İşlem No./Revizyon numarası:	Değişiklik tipi:
2072469/1	İlk yayın
<div><div><div></div></div><div>NOT</div></div> <div>Eğer revizyon sadece teknik servis bülteninin (TPI) başlığındaki verilerle sınırlıysa bu durumda tablo içeriği değişmez.</div>

### Teknik açıklama

Resim 1: Motor bölmesi üstten görünüm örneği

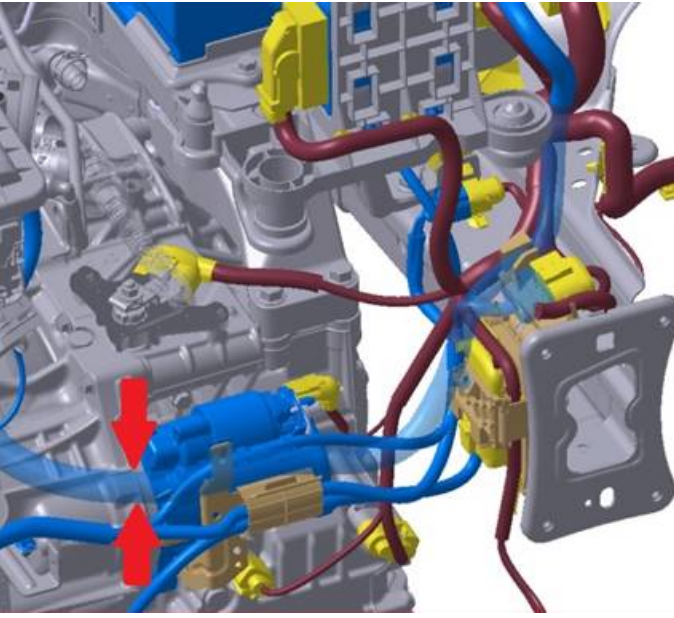
Elektrikli motor kablo demetinde çarpışma ve müteakiben kısıtlamalar/kısa devre meydana gelir.

Kablo demeti, şanzıman muhafazasının kenarına çarpar (bkz. Resim 1, marş motorunun yakınındaki alan, kırmızı ok ile işaretlenmiş yer).

Resim 2: Marş motoru çevresinden ve şanzıman ön tarafından oluşan alanın örnek görünümü

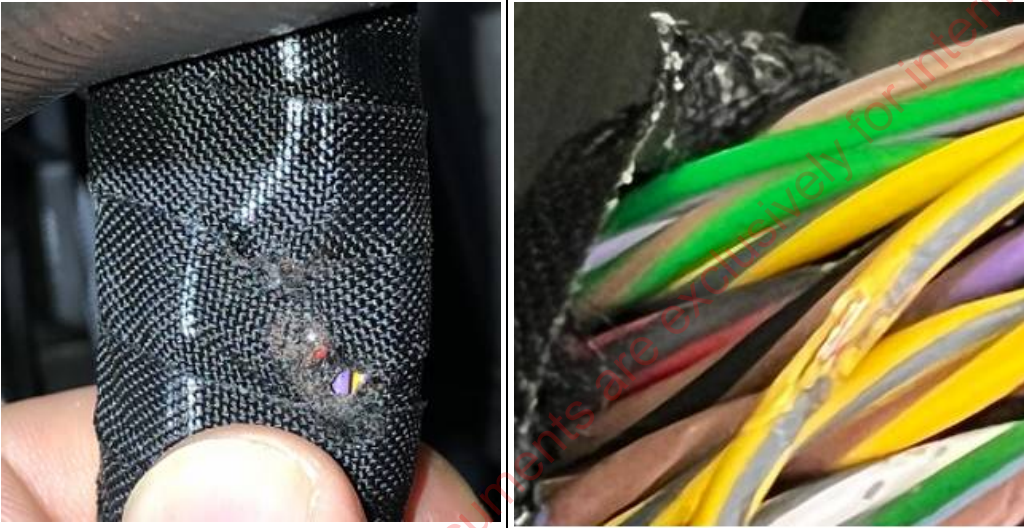
Resim 3 ve 4: Kablo demetinde çarpışmanın/kısıtlanmış kabloların örnek görünümü

Görsel kontrolde, kablo demetinde bir çarpışma (bkz. Resim 3) tespit edilirse aşağıdaki işlemleri gerçekleştirin:

- Hava filtresi muhafazasını sökün.
- - Ses yalıtımını sökün.
- T60a soket bağlantısını, motor kontrol ünitesinden ayırın (aracın donanım kapsamında motor kontrol ünitesi için bir güvenlik kaplaması bulunuyorsa bu kaplamayı sökün, yani güvenlik civatalarını çıkarın).
- Dokuma bandın çıkarılabilmesi ve kısıtlanan hattın (hatların) onarılabilmesi için kablo demetini gevşek bir konuma getirin (kablo demetinin sabitlenmesi için kullanılan kablo bağınyı çıkarın).

- Mekanik olarak kısıtlanan kabloları, geçmeli konektör (bkz. Resim 5) yardımıyla ve standart teknolojiyi kullanarak onarın.
- Elektrikli kablo demetini dokuma bant ile izole edin (bandı iki tarafta mevcut izolasyonun 3-4 cm üzerine sarın).
- Şanzıman kalıbındaki keskin kenarları uygun bir alet (örneğin törpü) ile giderin (bkz. Resim 1).
- Motor kontrol ünitesi soket bağlantısı dahil olmak üzere motor kablo demetini tekrardan montaj konumuna takın.
- Kablo demetinin önceki çarpışmanın kritik noktasına en yakın olduğu yerde, elektrikli kablo demetine YP No.: N10.755.101 olan bir ara halka (bkz. Resim 6 ve Resim 7) takın.
- Hava filtresi muhafazasını ve ayrıca ses yalıtımını tekrar takın.
- Motor kontrol ünitesinin güvenlik kaplamasını (aracın donanım kapsamında bulunuyorsa) tekrar takın.
